改善箇所説明図

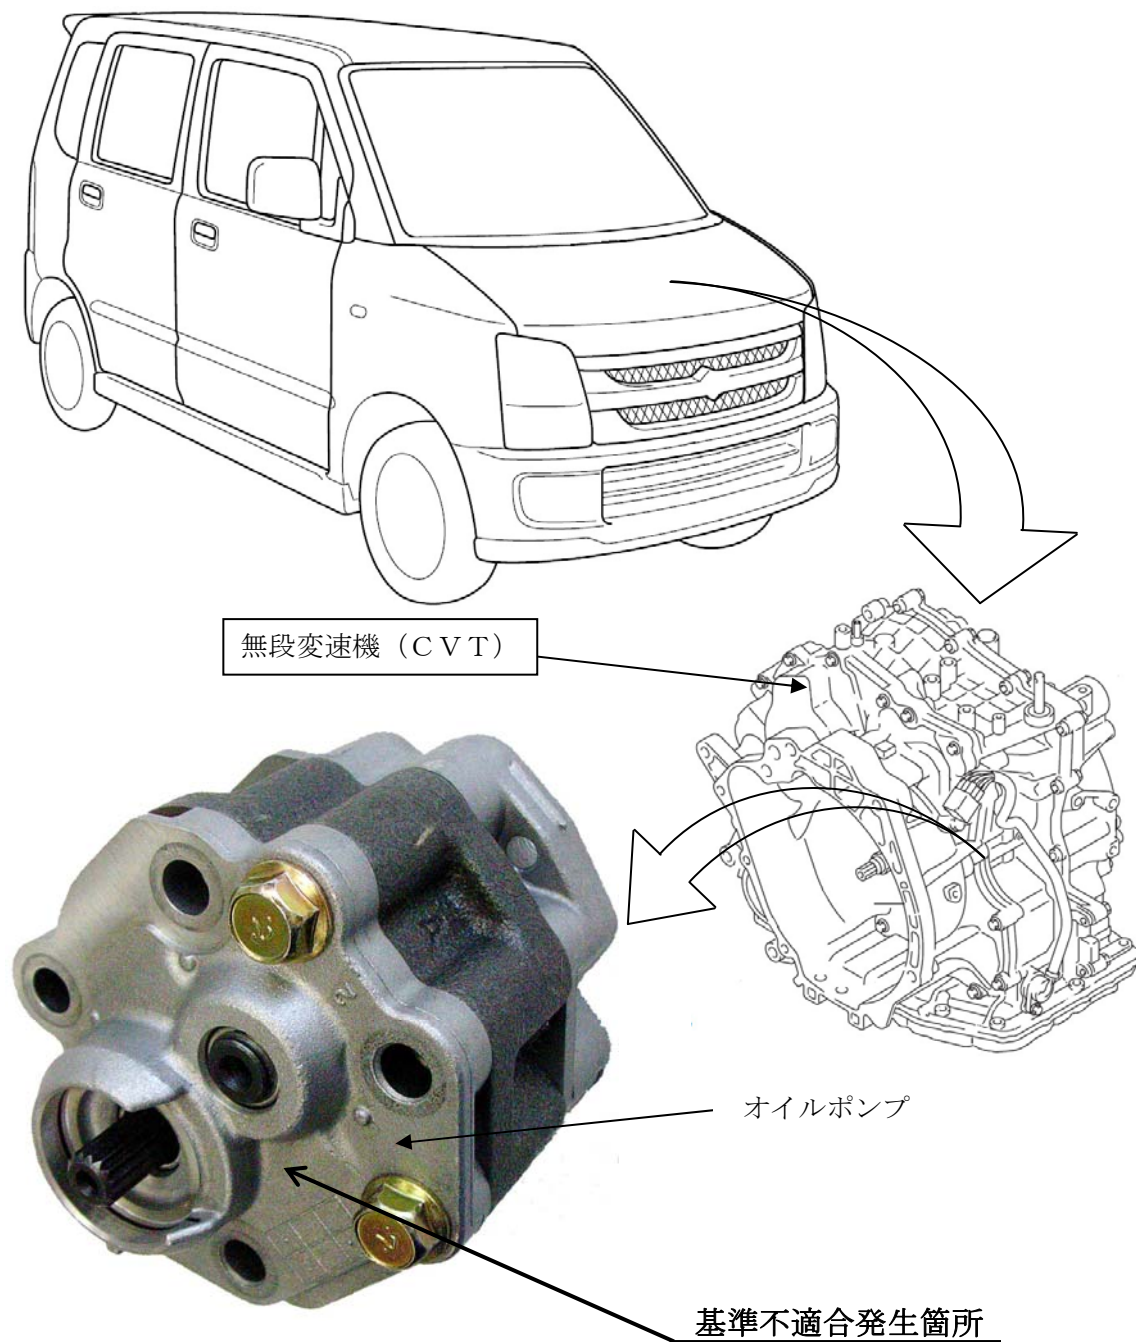
無段変速機 (CVT) 用オイルポンプ製造時に内部ギヤの隙間管理が不適切なため、当該ギヤの隙間が不足しポンプ内面と干渉するものがある。そのため、ポンプ内面が摩耗しギヤが固着してオイルポンプが駆動されなくなり、走行不能となるおそれがある。

全車両、無段変速機 (CVT) を良品と交換する。
